2 Unabhängiger Anspruch 1

Die vorliegende Anmeldung erfüllt nicht die Erfordernisse des Artikels 52 (1) EPÜ, weil der Gegenstand des Anspruchs 1 nicht neu im Sinne des Artikels 54 (1) und (2) EPÜ ist.

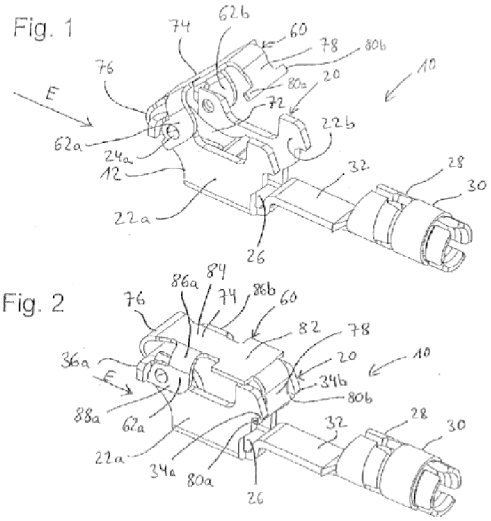
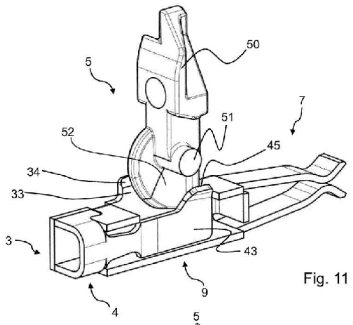
2.1 Die Argumente des Anmelders wurden sorgfältig geprüft, doch ist die Prüfungsabteilung weiterhin der Ansicht, dass D3 den Gegenstand des Anspruchs 1 offenbart. Die Anmelderin führt aus, dass sich D3 mit einer völlig anderen Konstruktionsart einer Leiteranschlussklemme befasst, bei der die gesamte Klemmfeder schwenkbar aufgehängt ist. Bei einer solchen Leiteranschlussklemme gibt es konstruktionsbedingt keine Notwendigkeit, zusätzlich einen schwenkbaren Betätigungshebel vorzusehen.

2.1.1 In Anspruch 1 werden jedoch weder die Struktur der Klemmfeder noch die des Betätigungshebels näher beschrieben. Ebenso wenig wird erwähnt, dass der Betätigungshebel ein anderes Bauteil ist als die Leiteranschlussklemme:

- *"die Kontaktbaugruppe (9) oder die Kontaktbaugruppen (9) jeweils einen zugeordneten, verschwenkbaren Betätigungshebel (5) haben, wobei ein Betätigungshebel (5) jeweils zum Öffnen der Klemmstelle (10) einer zugeordneten Kontaktbaugruppe (9) eingerichtet ist"*

2.1.2 Daher fällt die Struktur des Anschlusses in D3 unter den Wortlaut von Anspruch 1.

FIG. 11

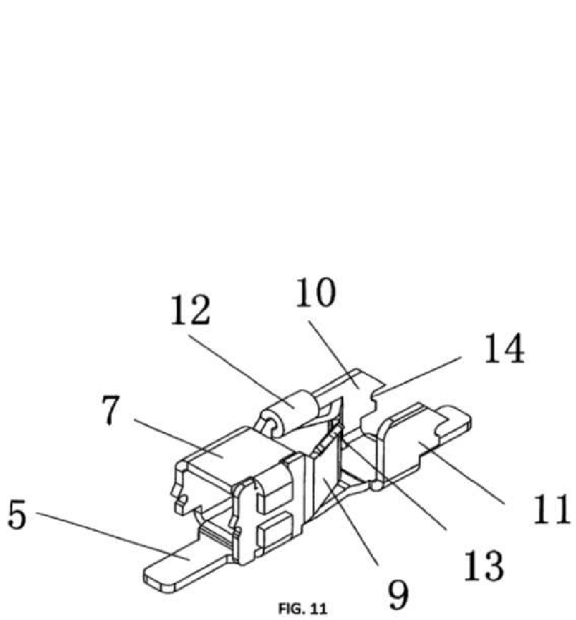
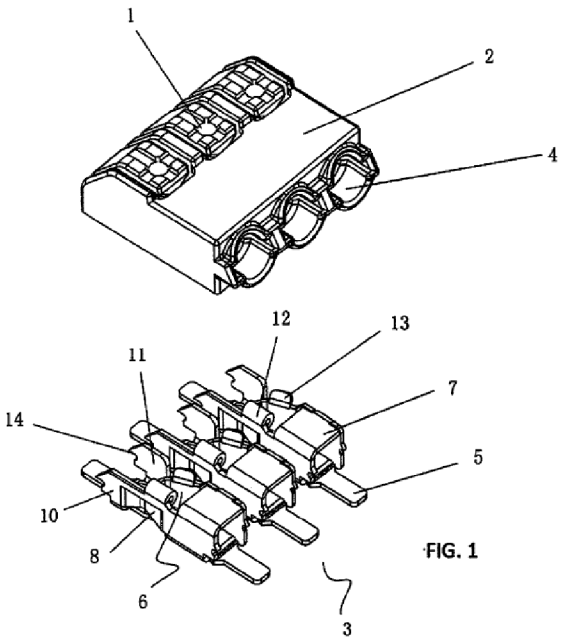
2.2.1 **D5** offenbart (die Verweise in Klammern beziehen sich auf dieses Dokument, siehe Absätze [0026]-[0030], Figuren 1-11):

c) die Kontaktbaugruppe hat eine Leitereinführöffnung **(siehe Figur 10)** und einen sich an die Leitereinführöffnung **(siehe Figur 10)** anschließenden Leitereinführkanal, durch den ein an der Leitereinführöffnung **(siehe Figur 10)** eingeführter elektrischer Leiter zur Klemmstelle führbar ist,

d) der Leitereinführkanal ist durch wenigstens eine erste Wand, eine zweite Wand **(9)** und eine dritte Wand **(7)** gebildet, wobei die erste Wand im Wesentlichen parallel zur zweiten Wand (9) angeordnet ist und die dritte Wand **(7)** sich wenigstens von der ersten Wand zur zweiten Wand **(9)** erstreckt, wobei der elektrische Leiter in dem zwischen der ersten Wand, der zweiten Wand **(9)** und der dritten Wand **(7)** gebildeten Raum in die Kontaktbaugruppe einführbar ist,

e) ~~wobei zumindest die dritte Wand des Leitereinführkanals zum Teil aus dem Stromschienenbauteil und zum Teil aus dem Federbauteil gebildet ist~~, dadurch gekennzeichnet, dass die Kontaktbaugruppe oder die Kontaktbaugruppen jeweils einen zugeordneten, verschwenkbaren Betätigungshebel (51) haben, wobei ein Betätigungshebel **(1, Element 1 in D5 fungiert als Betätigungshebel)** jeweils zum Öffnen der Klemmstelle einer zugeordneten Kontaktbaugruppe **(9)** eingerichtet ist **(Absatz [0028]).**

2.2.2 Der Gegenstand des **Anspruchs 1** unterscheidet sich somit von der bekannten Leiteranschlussklemme dadurch, dass zumindest die dritte Wand des Leitereinführkanals zum Teil aus dem Stromschienenbauteil und zum Teil aus dem Federbauteil gebildet ist (TM1).
